Ministeriums für Umwelt, Naturschutz und Verkehr (UVM) zu den anonymen Vorwürfen zu Sachverhalten im Kernkraftwerk Philippsburg, Block 2 (KKP 2)

06.05.2011

3.1. Füllstandsabsenkung im Brennelementbecken am 17.6.2010

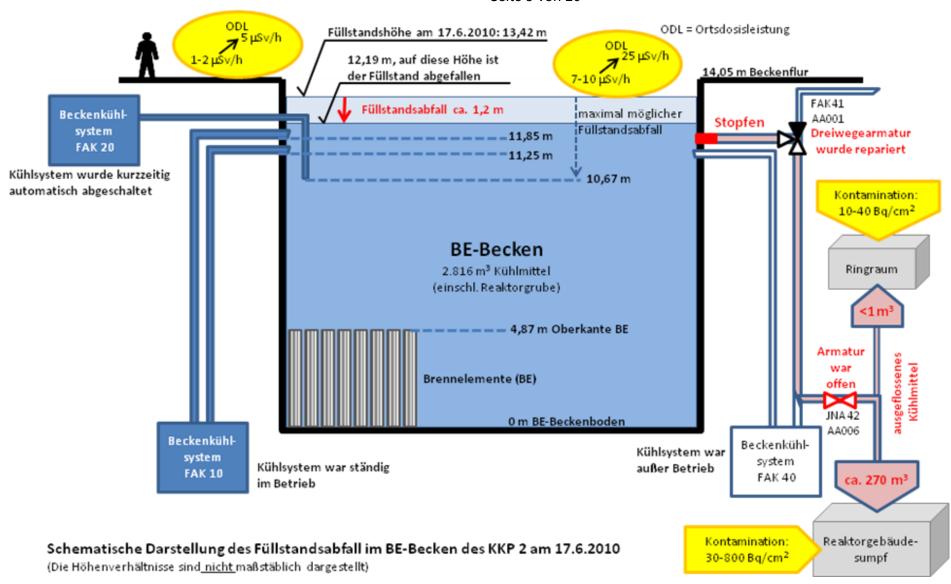
Am 17.6.2010 war das KKP 2 zur Revision und zum Brennelementwechsel abgeschaltet. Aus diesem Grund waren das Brennelementbecken (BE-Becken) und die Reaktorgrube miteinander verbunden und mit Kühlmittel (boriertes Wasser) gefüllt (insgesamt mit ca. 2.816 m³ = 2.816.000 Liter). Am BE-Becken sind zwischen ca. 10 und 12 m über dem BE-Becken-Boden Ein- und Auslaufstutzen von Rohrleitungen angebracht, über die das Kühlmittel mit Hilfe von drei unabhängigen Systemen gekühlt und in das BE-Becken zurück gepumpt werden kann. In der Revision 2010 wurde in einem dieser Systeme eine Dreiwegearmatur repariert, die ca. 2 m hinter dem Stutzen sitzt. Dazu wurde die zur Armatur führende Rohrleitung im BE-Becken mit einem Stopfen verschlossen. Dieser Abdichtstopfen funktioniert mittels eines

Dichtringes, in den zum Dichtsetzen Druckluft eingepumpt und zum Lösen abgelassen wird. Das Anbringen des Stopfens stellt eine bewährte und bereits mehrfach praktizierte Vorgehensweise dar, einen an das BE-Becken anschließenden Stutzen zu verschließen. Nach Durchführung der Reparatur sollte der Stopfen wieder entfernt werden. Hierzu wurde die Druckluft aus dem Dichtring abgelassen. Dabei löste sich der Stopfen und wurde durch eine sich einstellende Strömung in die Kühlmittelleitung gezogen. Da der Abdichtstopfen durch das Ausbauwerkzeug gehalten wurde, verkantete er sich und blieb in der Leitung stecken. Die Ursache für die nicht vorgesehene Strömung und damit für das aufgetretene Ereignis lag in einer weiter hinten in der Rohrleitung angebrachten Armatur. Diese hätte geschlossen sein müssen (Sollposition), war aber hiervon abweichend in AUF-Stellung. Der Fehler wurde sofort bemerkt und die Armatur geschlossen, was aber einige Zeit in Anspruch nahm. In dieser Zeit flossen ca. 270 m³ Kühlmittel über die Rohrleitung in den Reaktorgebäudesumpf. Über offene Entwässerungsleitungen floss eine geringe Menge Kühlmittel (weniger als 1 m³) in den Ringraum (Räume zwischen Sicherheitsbehälter und Beton-Containment).

Durch das ausgelaufene Kühlmittel wurde der Wasserspiegel im BE-Becken um ca. 1,2 m abgesenkt. Dadurch erhöhte sich die Ortsdosisleistung im begehbaren Bereich des BE-Beckens von 1-2 μ Sv/h auf 5 μ Sv/h und direkt über der Wasseroberfläche von 7-10 μ Sv/h auf 25 μ Sv/h. Im Reaktorgebäudesumpf entstand durch das ausgelaufene Kühlmittel eine Kontamination von 30-800 Bq/cm² und im Ringraum von 10-40 Bq/cm².

Durch den Kühlmittelabfall wurde eines der Kühlsysteme, wie vorgesehen, automatisch abgeschaltet. Das Kühlsystem war damit nicht ausgefallen und hätte nach einer ebenfalls vorgesehenen Sperrung von einer Minute wieder in Betrieb genommen werden können. Ein weiteres Kühlsystem lief ohne Unterbrechung weiter. Dieses eine System war für die Kühlung der Brennelemente ausreichend. Darüber hinaus waren die Nachkühlsysteme verfügbar.

Zusammenfassend kommt das UVM auch nach der erneuten Überprüfung zu der Bewertung, dass der Vorgang von geringer sicherheitstechnischer Bedeutung war.

Nein. Zu diesem Ergebnis kommen die Clearingstellen für meldepflichtige Ereignisse des UVM und des Sachverständigen "Kerntechnik Gutachter-Arbeitsgemeinschaft Baden-Württemberg" (KeTAG) (Anlage 4).

Begründung: Wie oben dargestellt, hatte der Füllstandsabfall keine Auswirkungen auf die Kühlung der Brennelemente und es gab keine radiologischen Auswirkungen in der Umgebung der Anlage oder auf das Personal. Bei den aufgetretenen Kontaminationen wurden keine Werte überschritten, die nach der AtSMV zur Meldepflicht geführt hätten.
